Verfahren: Bebauungsplanverfahren Daistler III
Frühzeitige Beteiligung der Öffentlichkeit gem. §3 Abs. 1 BauGB

Einspruch zum Vorentwurf des Baugebiets Daistler III

Anhang 2 – Parksituation im Bestandsgebiet / Eigene Aufnahmen 29.11. abends 22-23 Uhr; 03.12. nachmittags 15 Uhr

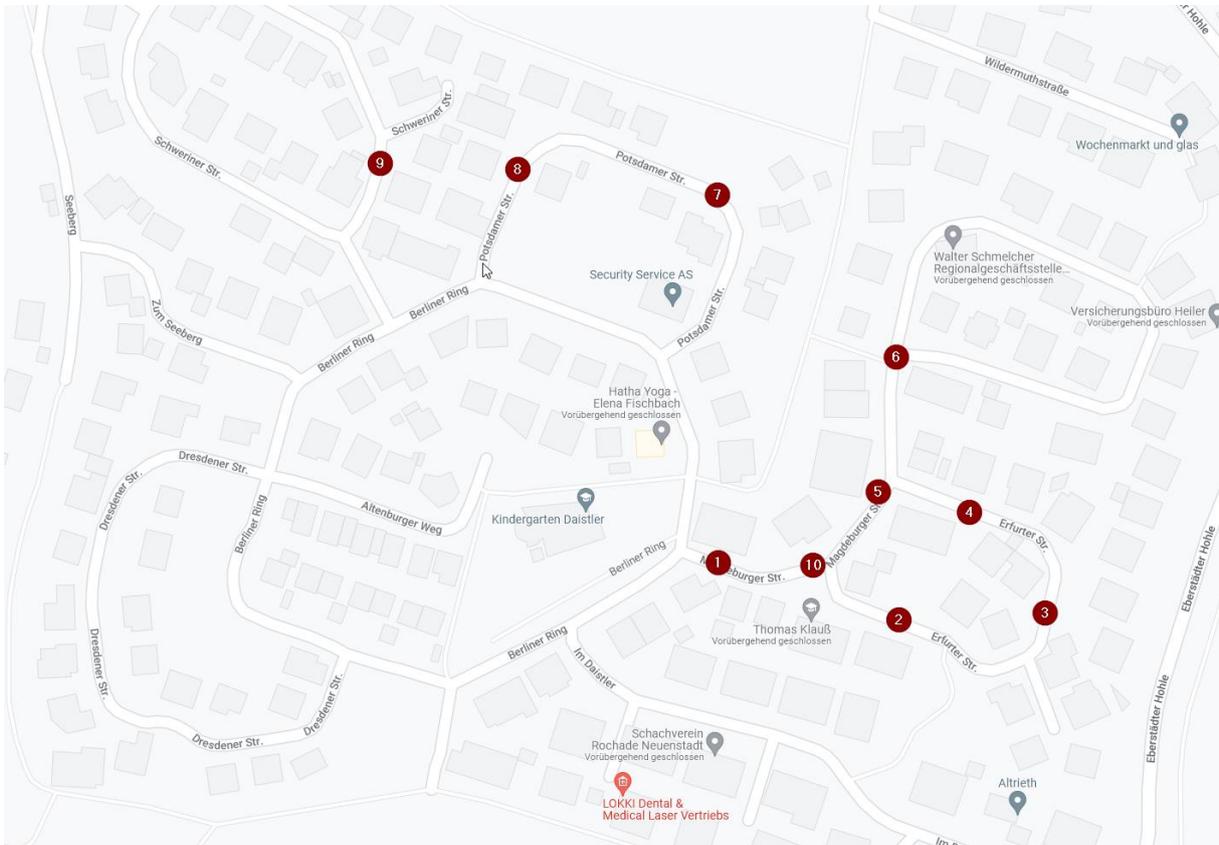
- 7.3. Straßen ohne Gehwege: Zu bedenken ist die Verkehrssicherheit in den Anliegerstraßen, die ohne Gehweg gebaut werden. Da davon auszugehen ist, dass dort auch viele Kinder morgens bzw. mittags auf dem Weg von der / zur Schule auf der Straße zwischen den parkenden Autos laufen müssen, ist mangelhaft im Sinne der Verkehrssicherheit. Auch hier zeigen die Bilder aus dem Bestand (s. Anhang 2) anschaulich, wie in der Praxis tagsüber wie auch nachts geparkt wird.

- 7.5. Wir geben zu bedenken, dass es im Bestand bereits heute zu Problemen, bspw. im Falle eines Rettungseinsatzes kommt, sofern parkende Autos die Fahrbahn verengen. Im Anhang 2 sind Fotos angeheftet, welche die Parksituation in den Anwohnerstraßen zeigen. Teilweise ist ein Befahren des Gehwegs notwendig, um in die Straße einbiegen zu können. Insofern ist davon auszugehen, dass bspw. auch Besucher in den südlichen Bereichen die Fahrzeuge auf der Straße parken werden, da Parkplätze nur im Norden verfügbar sein werden.

Anhang 3 – Überarbeiteter Geländeschnitt 2 inkl. Markierung der EFH Gebäude

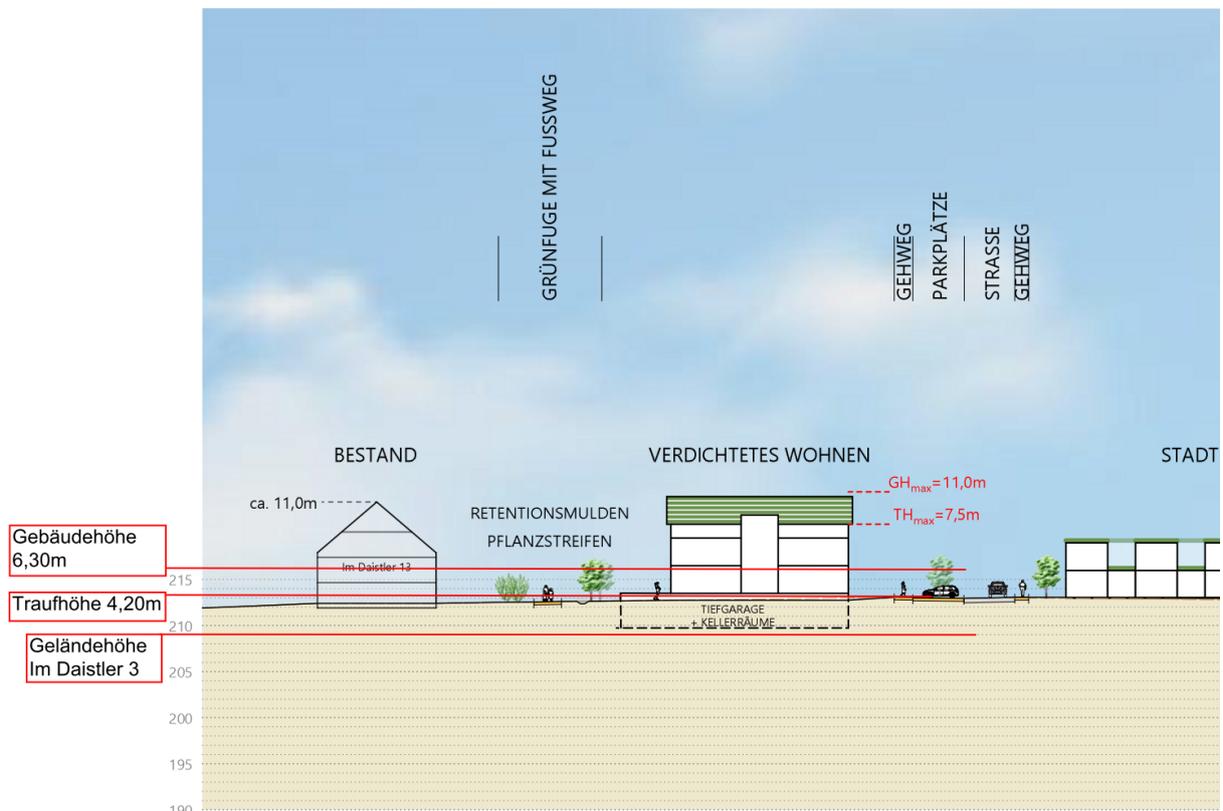
- 6.7. Referenzpunkt: In den Schnittgrafiken sowie in der Informationsveranstaltung wurde oft auf die Referenz-Gebäudehöhe von 11m hingewiesen. Hier bestehen massive Bedenken hinsichtlich der allgemeinen Anwendbarkeit dieser Angabe. Die Referenzhöhe wurde anhand des Gebäudes „Im Daistler 13“ auf dem Flurstück 4341 gesetzt, welches auf ca. 212-213m Höhe im Bebauungsplan angegeben wird. Dieses Gebäude ist direkt neben der Kuppe (Hausnummer 15) und damit am höchsten Punkt des Bestandsgebiets. Von dort ausgehend werden alle Gebäudehöhen gerechtfertigt. Jedoch fällt das Gebiet nach Osten hin um 5-6m auf 207-208m ab. Die Gebäudehöhen im Bereich der EFH beginnen ab ca. 211-211,5m und enden mit Hausnummer 1 bei ca. 209m gem. den Bauhöhen im Bauplan. Aus dem Bauplan wird nicht ersichtlich wie weit die neuen Geschossbauten aus dem Boden ragen, bzw. wieviel der Boden abgetragen wird. Die Bestands-EFH liegen z.T. abschüssig in Richtung Norden, sodass die Bestandsgebäude noch einmal um ca. 0,5m niedriger sind. Hinzu kommt die im Baugebiet Daistler II definierte Traufhöhe von 4,2m. Daher sind die im Geländeschnitt 2 dargestellten Schnittzeichnungen zwar korrekt, können aber nicht auf die Einfamilienhäuser angewendet werden. Im Anhang 3 (markierte rote Linie) finden Sie die Traufhöhe auf Höhe des Bestands Im Daistler 3 auf ca. 209m Höhe in den Geländeschnitt eingezeichnet. Dies zeigt deutlich, dass der Bestand bei der Gebäudehöhe nicht berücksichtigt wurde und aufgrund der gewählten Schablone die Charakteristika des Bestands ignoriert wurde.

Originalzeichnung aus den bereitgestellten Unterlagen, rote Markierung zeigt EFH-Bestandshöhen.

Anhang 4 – Rückansicht Bestandsgebiet mit Kasernenbau

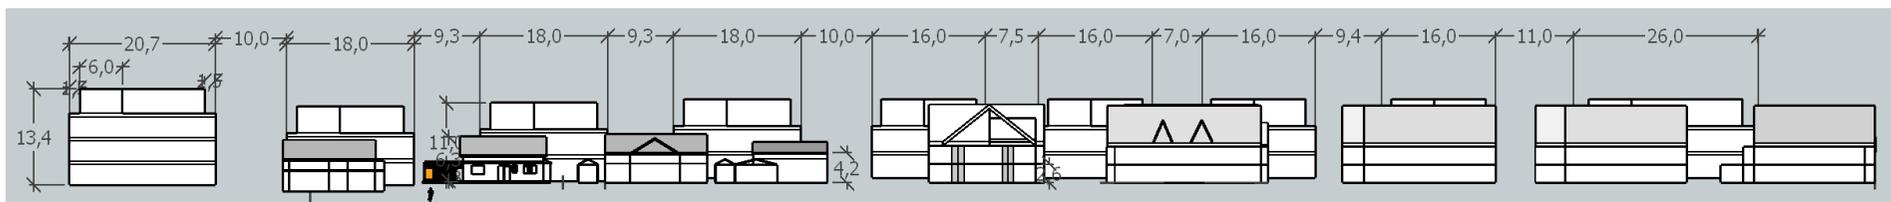
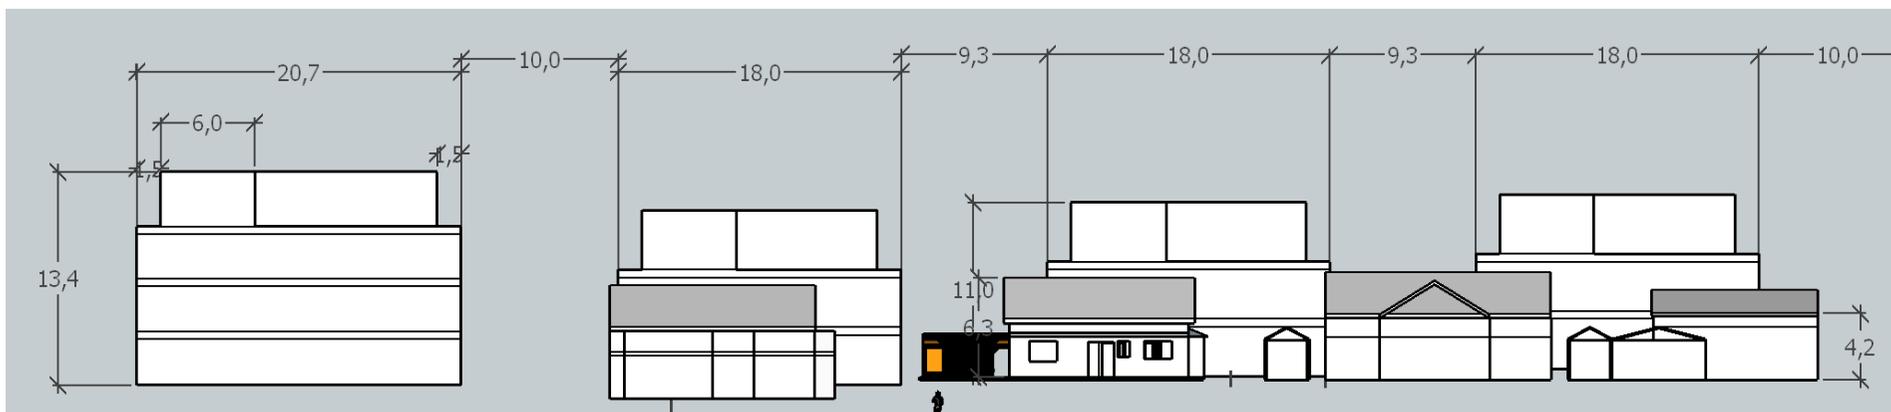
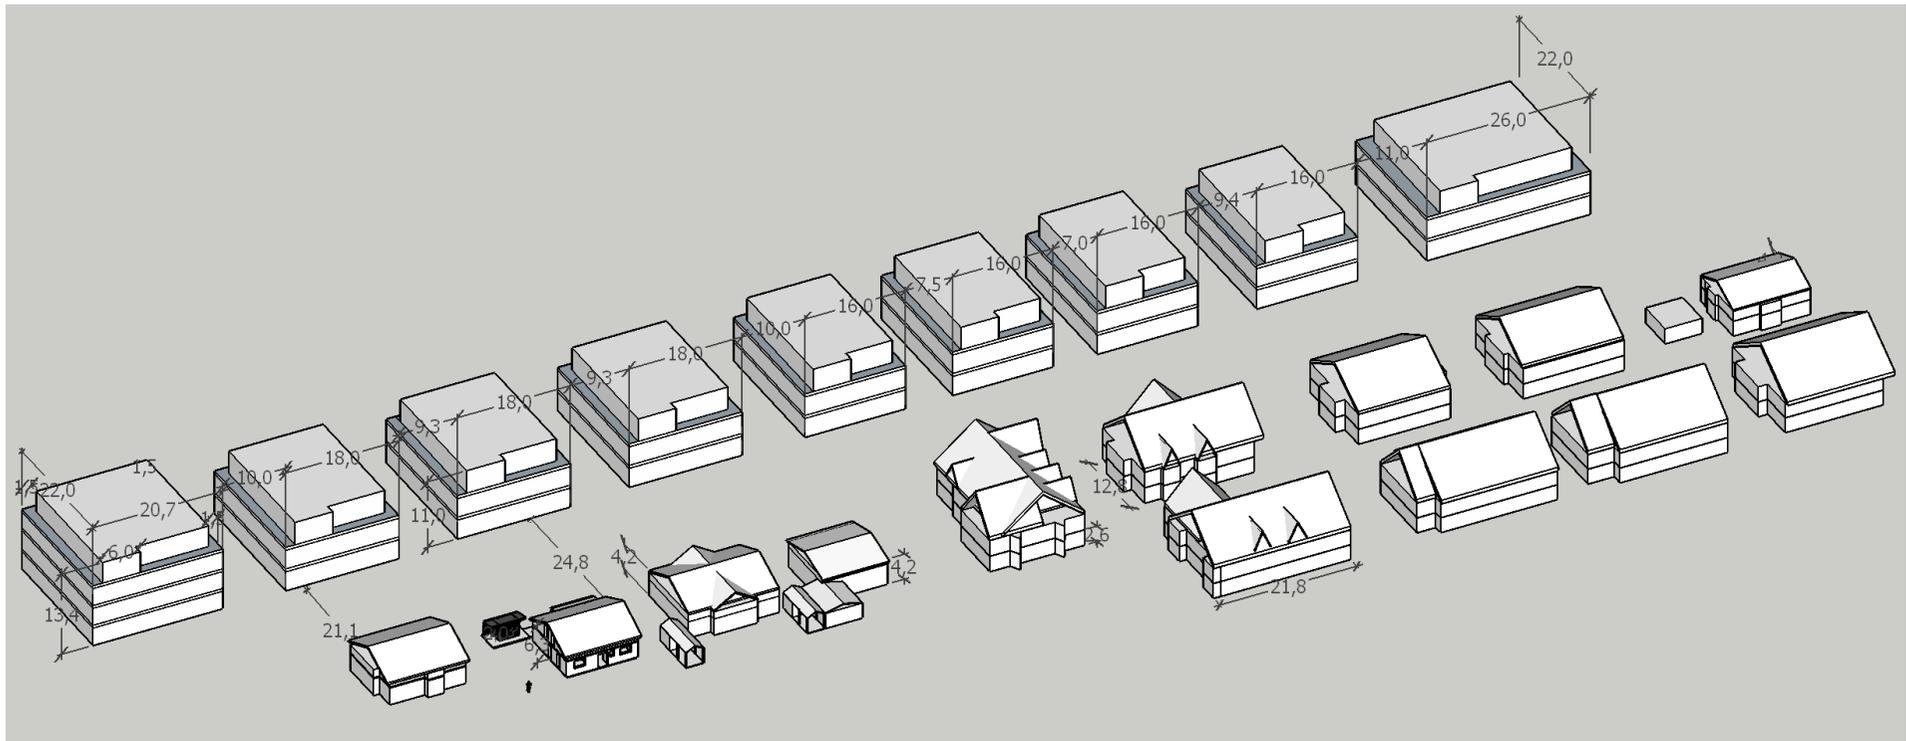
doppelt so lang wie die Bestands-EFH. Dementsprechend werden die Charakteristiken des Bestands nicht fortgesetzt, sondern ignoriert. Da es für das Ingenieurbüro schwierig ist, eine entsprechende Sicht aus einem der Gärten abzubilden, finden Sie anbei die maßstabsgetreuen Skizzen der neuen Kaserne, im Anhang 4 ist diese vergrößert dargestellt.

Verhältnisse sind maßstabsgetreu und aus dem Vorentwurf zu den Bauplänen entnommen. Dachgeschosse bei den neuen MFH-Gebäuden um jew. 1,5m zurückversetzt auf 3 Seiten (Ost, West und Süd, auf Nordseite je Gebäude 6m langes Teilstück welches an die Außenwand anschließt), vereinfachte Darstellung; Gebäudehöhen Daistler 9-13 anhand der Geschoszahl abgeleitet und mit Eigentümer verifiziert. Ansteigendes Gelände ist nicht berücksichtigt, insb. im Bereich der Bestands-MFH ist mit einer Überschreitung der Bestands-MFH durch die neuen Mehrgeschossbauten zu rechnen.

Fokus auf die 4 Bestands-EFH – völlige Verdeckung und volle Einsicht in die Gärten / Zimmer
